# הועדה המקומית לתכנון ובניה "הראל"

סעיף 10	בקשה להיתר: 20130158	תיק בניין: 2741003059
סדר יום לישיבת מליאת הועדה המקומית "הראל" מספר 20160004 תאריך: 16/03/2016

הריסת מבנה קיים במסגרת פינוי בינוי ובניה 5 יח"ד חדשות.

הנדון: חו"ד על בקשה להיתר בניה מתאריך 12/2015 אל מול תכניות תקיפות

חישוב שטחים קומה א

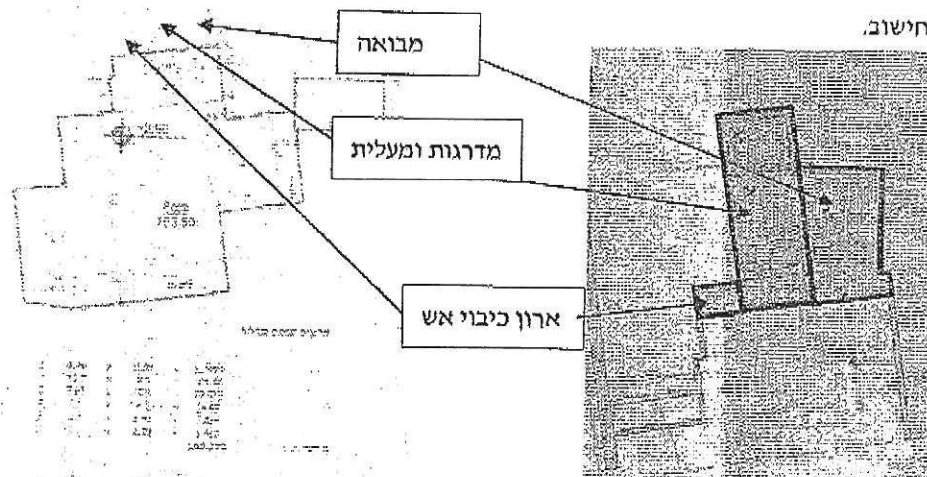
ישנן אי התאמות בין תכניות הקומות לבין חישובי השטחים למרות שלא נבדק כל ההיתר בכל פרטיו, בדיקה מדגמית של התכנית מראה כי יש חוסר התאמה בין המידות הרשומות בחישוב השטחים לבין המידות הרשומות בתכניות. למשל תכנית דירה 2 קומה א חדר שינה צפון מערבי בתכנית רוחבו  $5.50 = 4.90 + 0.40 + 0.20$ , ובחישוב השטחים נכתבה המידה  $4.85 = 3.35 + 1.60$ . יש אי התאמה של 65 ס"מ ברוחב.

שטח מדרגות- חישוב שטחי המדרגות המשותפים- לא נכלל בחישוב השטחים כנדרש. בחישוב נראה שמחושב השטח נטו של המדרגות ללא קירות חיצוניים, לא מחושבת המבואה בחלל המרתף כלל. שטח הקירות של חדר המדרגות ושל המעלית אינם מחושבים בכל הקומות, ושטח ארון כיבוי אש לא נכנס לחישוב.

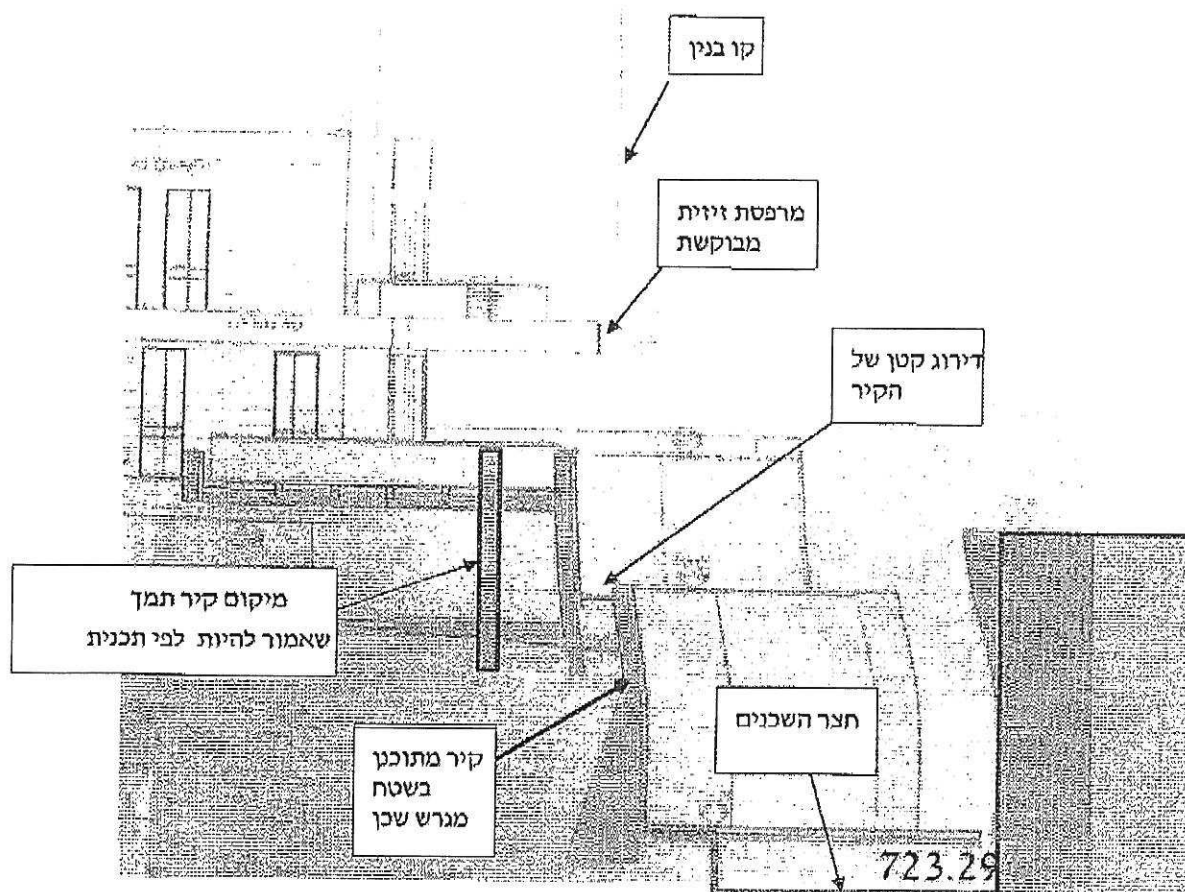
נראה בבקשה שהפתרון לניקוז מי הנגר במגרש אינו מספק- השטח המגונן/מנקז קטן מ 20% מהשטח, ולא מוזכר בבקשה פתרון של החדרת מי הנגר לקרקע בתחומי המגרש. מכאן עולה חשש להצפת המבנה הנמוך הצמוד מדרום.

בצמוד למגרש הנדון מדרום ישנן הכניסה לבית וחצר ראשית ופעילה של דיירי המגרש (מגרש 60) שהינה החצר היחידה שלהם שבשימוש כיום. הצמדת המבנה הנדון לקו בנין אחורי, כולל ההקלות המבוקשות, בגובה המבוקש (כ 11.50 מ' מ 0.00 – סה"כ 17.56 מ') תיצור חלל חצר עם תחושה של חצר קבורה- הבנין המבוקש יהיה בגובה של 18.26 מטרים מהחצר ובמרחק של פחות מ 40 ס"מ ממנה.
